Autodílňny SPŠ Ostrov – stavební
registrační číslo projektu CZ.10.01.01/00/23_005/0000268

Změnový list č.01

Zemní práce

D1.2 Opěrná stěna

Výpočet zemních prací pro stěnu řez 3 a 4

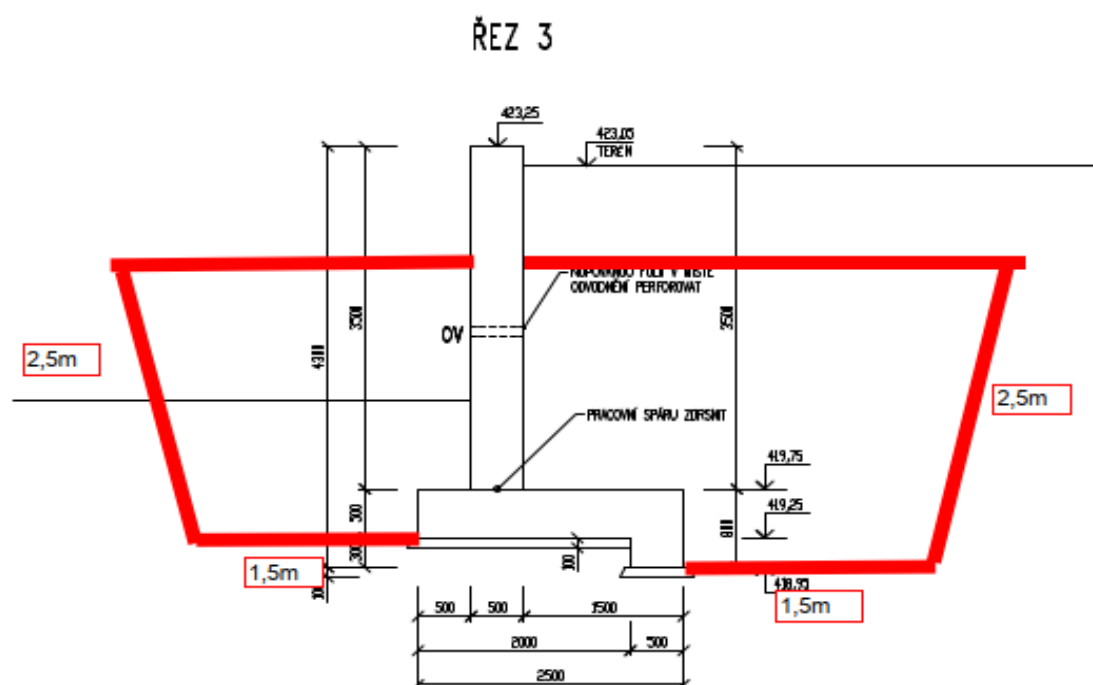
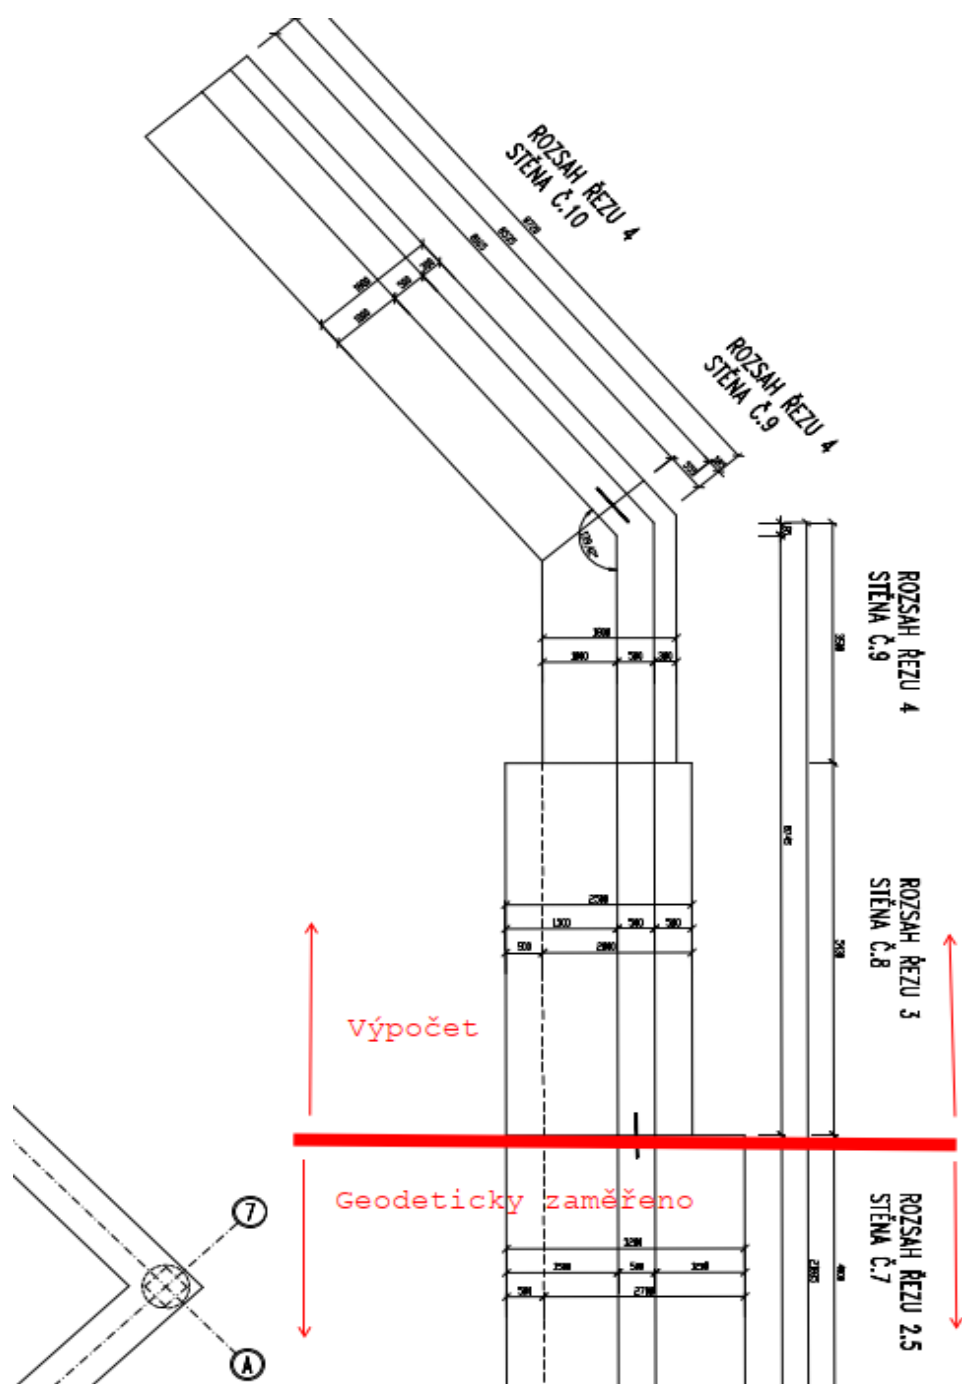
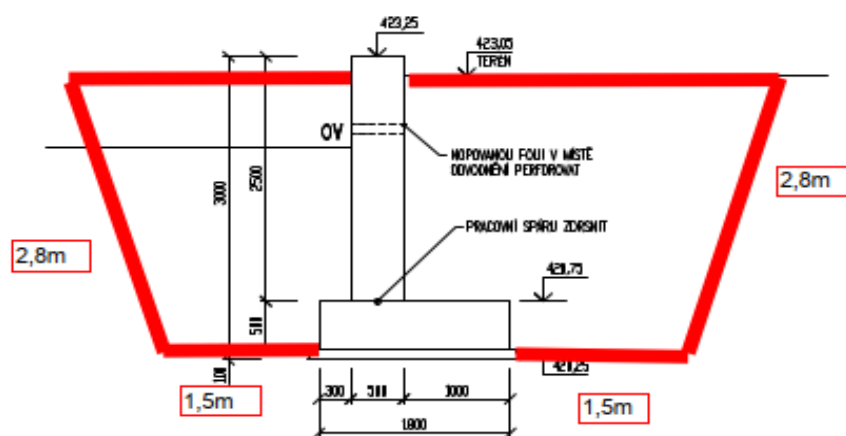
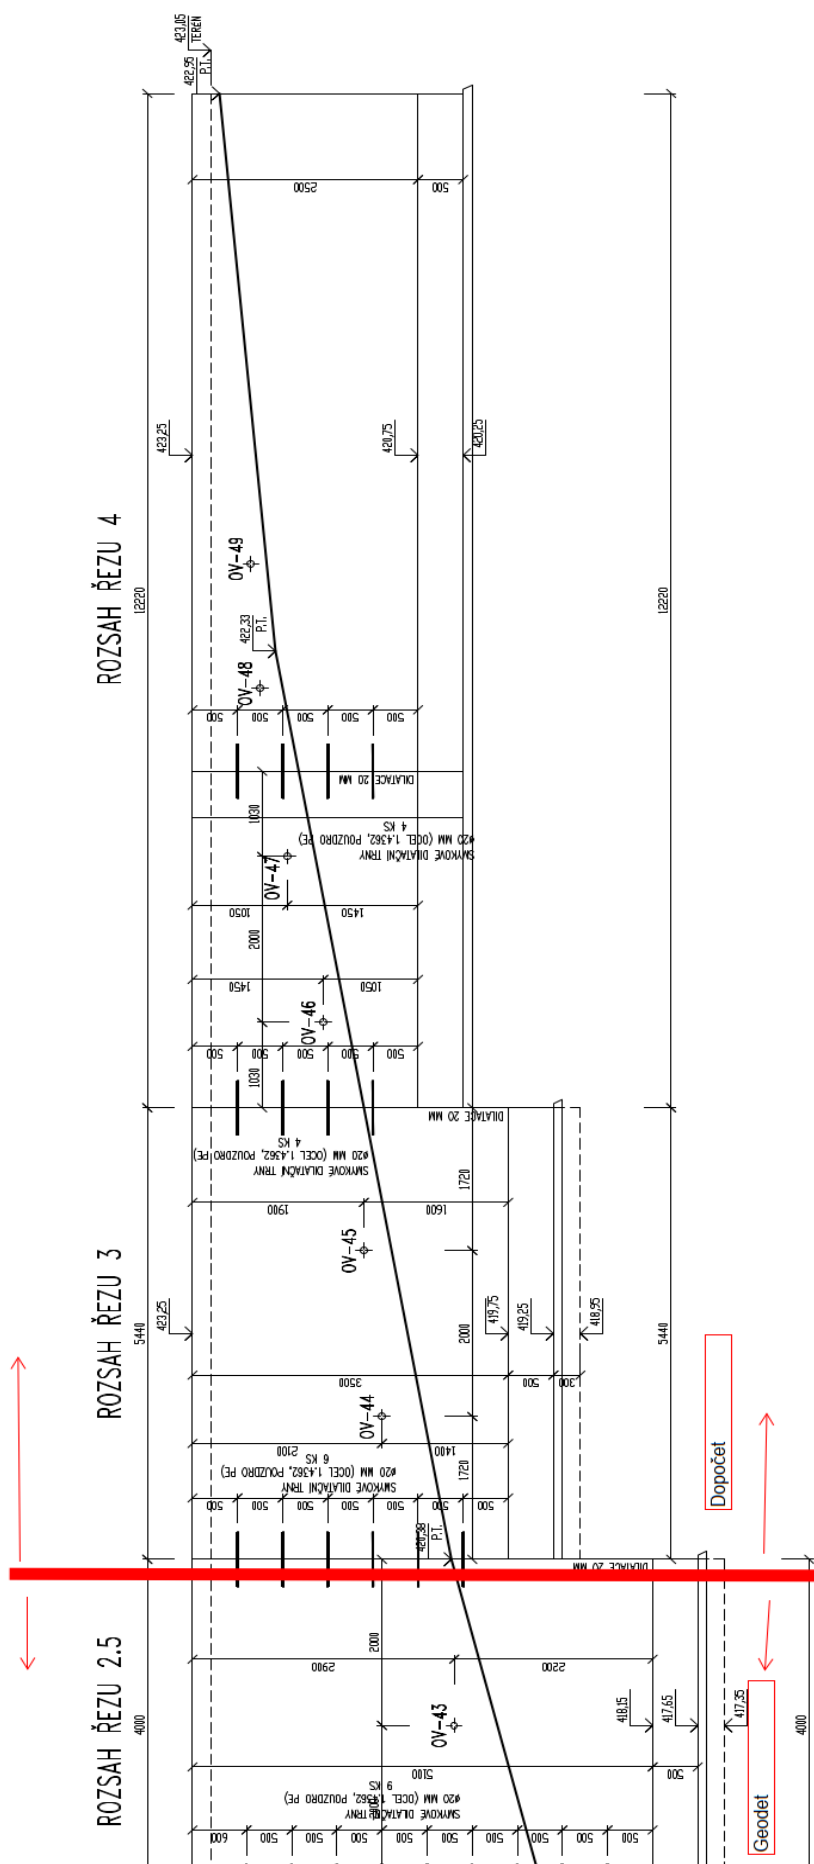
rozsah řezu 3, délka 5,44m

výkop 74,8

svahování 17,68

Celkem 92,48 m³

rozsah řezu 4, délka 12,22m

výkop 164,2368

svahování 47,9024

Celkem 212,1392 m³

Celkem 304,6192 m³

souhlasím
